改善箇所説明図

不具合の内容

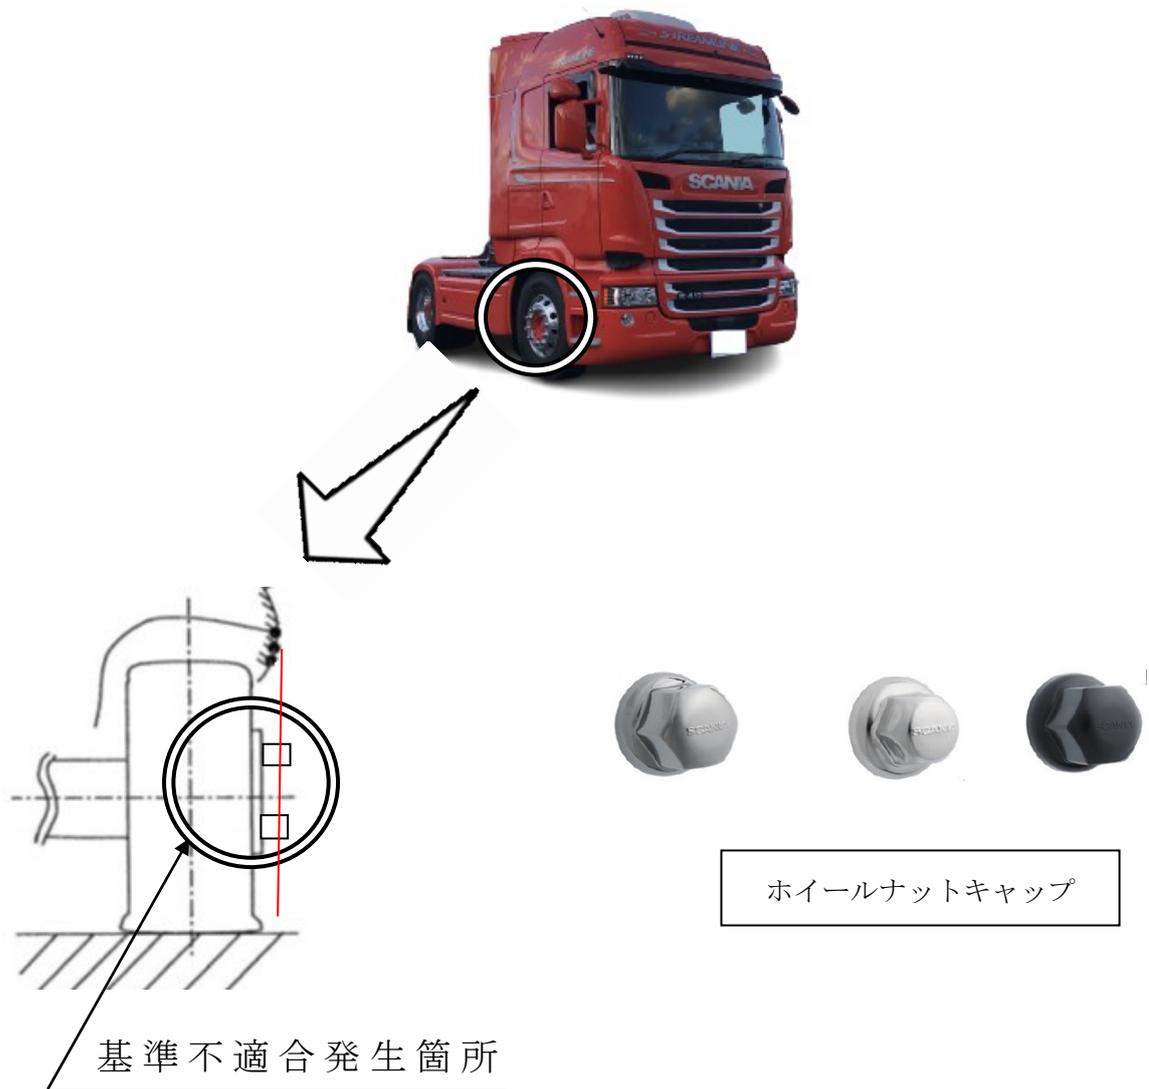
輸送時に防錆目的で使用していたホイールナットキャップにおいて、納車時作業の指示が不十分であったため、当該部品が取り外されないまま納車された。そのため、前軸に装着している当該ホイールナットキャップが車体から突出する。

全車両、装着状態を点検し、ホイールナットキャップが取付けられている場合は前後輪すべてのホイールから取外し回収する。

注 は、取外す部品を示す。

識別：未装着状態により確認。
